Si trasmettono in allegato le osservazioni di vari cittadini sul progetto in oggetto

Oggetto: Valutazione di Impatto Ambientale Collegamento stabile tra la Sicilia e la Calabria (C.U.P. C41C23002750005) – Codice procedura ID 11169

Il sottoscritti cittadini elencati in calce,
presentano le seguenti osservazioni in merito al progetto indicato in oggetto.

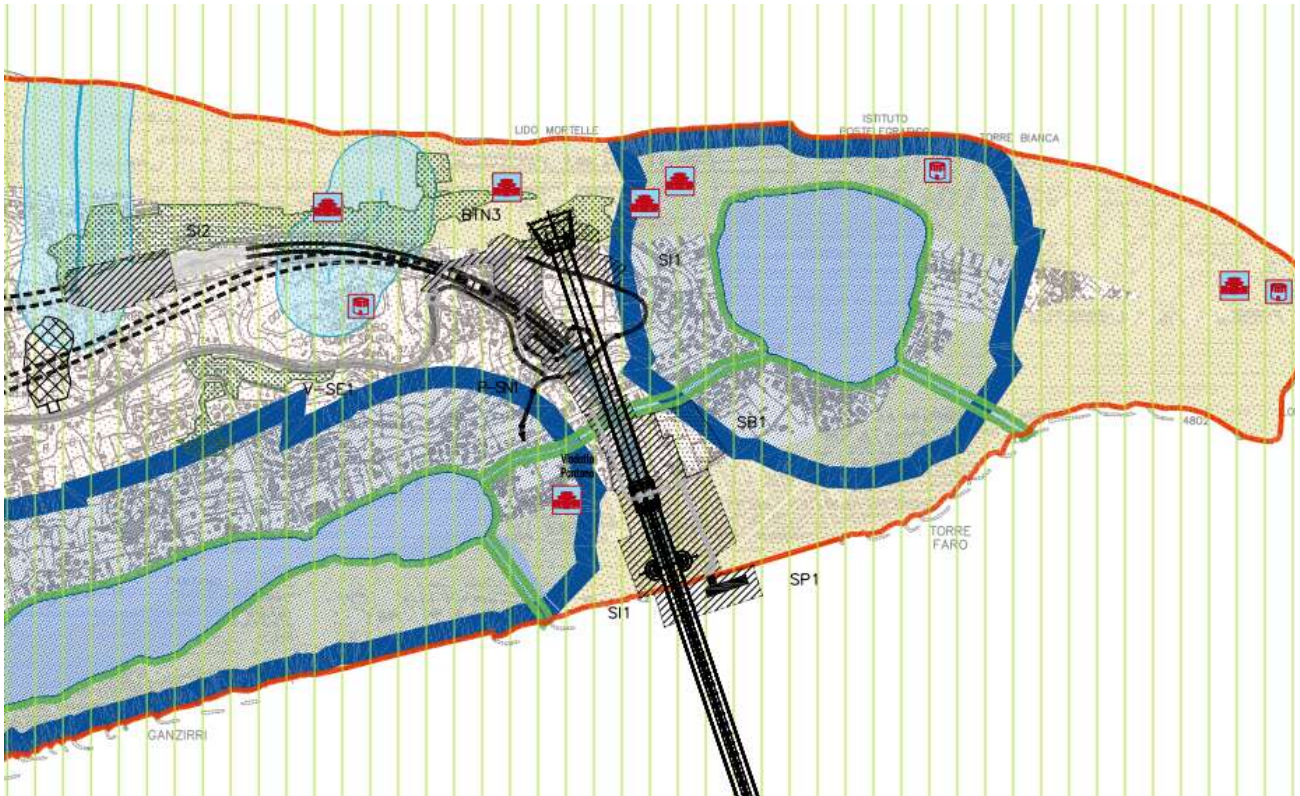
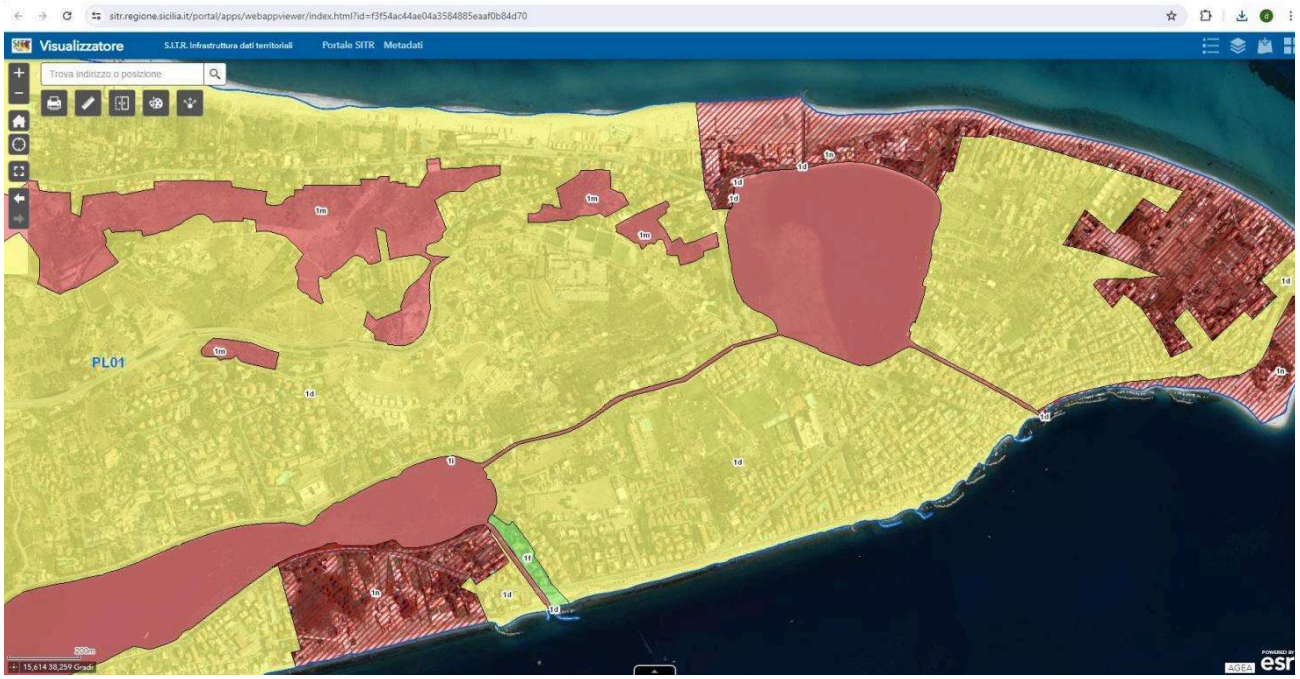
In effetti consultando il visualizzatore del S.I.T.R. della Regione Siciliana¹ è possibile verificare che parti significative del progetto ricadono in aree sottoposte ai regimi normativi “1m” e “1d” del

Piano paesaggistico dell'ambito 9, come si evince chiaramente dal confronto delle seguenti figure, estrapolate rispettivamente dal S.I.T.R. (ove le aree sottoposte al regime "1d" sono evidenziate in giallo e quelle relative a "1m" in rosa) e dalle cartografie del progetto (in particolare l'elaborato "Sicilia – carta delle interferenze con il sistema dei vincoli – tav. 1/3"):

E' evidente pertanto come il progetto in questione, interferendo massicciamente con le suddette aree, presenti una incompatibilità insanabile con le disposizioni del Piano Paesaggistico dell'ambito 9.
